Uittreksel uit de notulen van de deputatie van de provincie West- Vlaanderen dd. 11/04/2024

BEROEP_LAATSTE_AANLEG - OMV_2023027720 - Omgevingsvergunning verlenen voor het aspect verbouwen van een loods tot een paramedisch centrum, gelegen te Oostrozebeke

Nr. 37010/178/B/2023/684

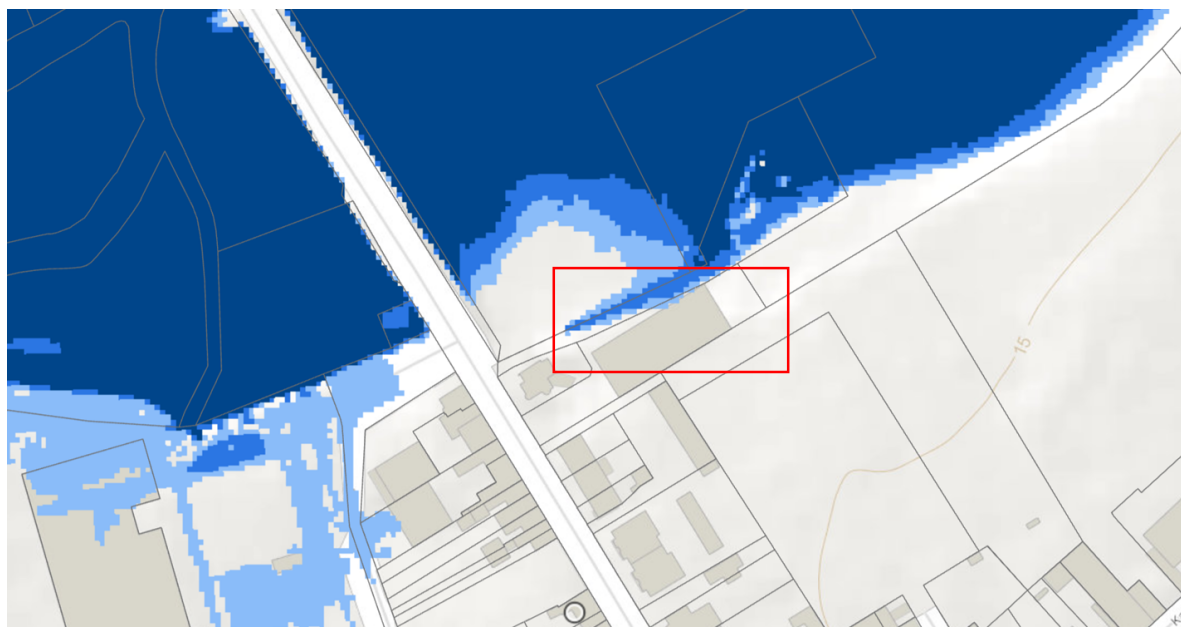
Het hemelwater dat terechtkomt op het dak van de loods wordt opgevangen in een zuiveringsput en gaat daarna naar 4 regenwaterputten van elk 7.000 l. De overloop van de

regenwaterputten gaat naar de gracht aan de andere kant van de grindweg. In de nieuwe toestand wordt hier niets aan gewijzigd.

(Bron: waterinfo.be – kaartlaag: waterdiepte – toekomstig klimaat – kleine kans FLU)

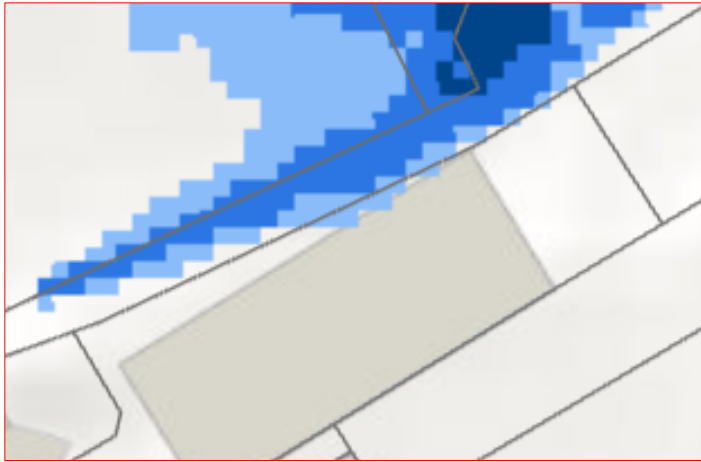
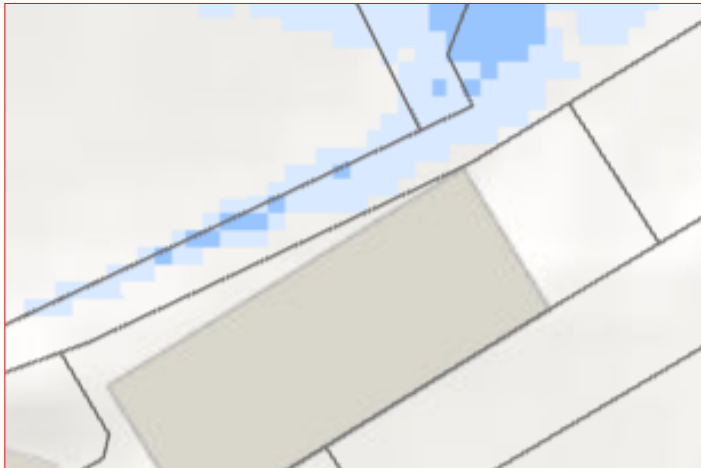
Op onderstaande afbeelding kan de overlap worden vastgesteld met het gebied zoals gekend als zone met een kleine kans op overstroming met fluviaal karakter en dit op basis van toekomstig klimaatscenario. Op basis van de **huidige klimaat** is er zelfs bij **kleine kans geen overlap**.

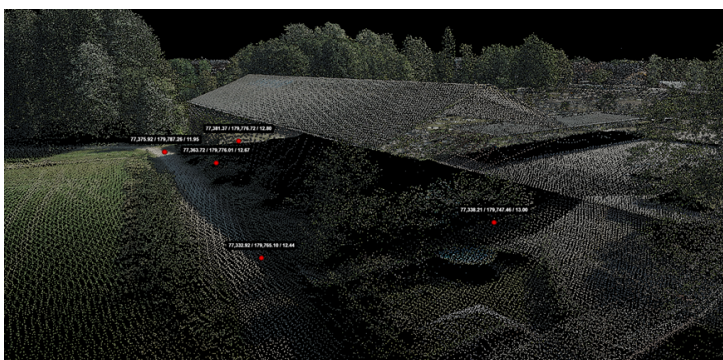
De waterdiepte wordt bepaald op 12.19 TAW + 14cm indien rekening gehouden wordt met een toekomstig klimaat.

Uit de plannen blijkt dat het niveau van de afgewerkte vloer gelijk blijft. Het niveau van de vloer loopt ietwat af van voor naar achter toe en dit met een verschil van 0,18 meter. Het laagste vloerpasniveau bedraagt +12.82 m. Dit blijkt uit de terreinsnede in combinatie met snede AA. De waterdiepte zal in hoogst uitzonderlijke situaties, want daarvoor staat de kleine kans (T1000), rekening houdend met een toekomstig klimaatscenario komen tot TAW +12.33 terwijl het niveau van de afgewerkte vloer gelijkvloers behouden blijft op +12.82 ofwel 0,49m boven het hoogste niveau dat het water zou kunnen bereiken ingeval van deze hoogst uitzonderlijke situatie.
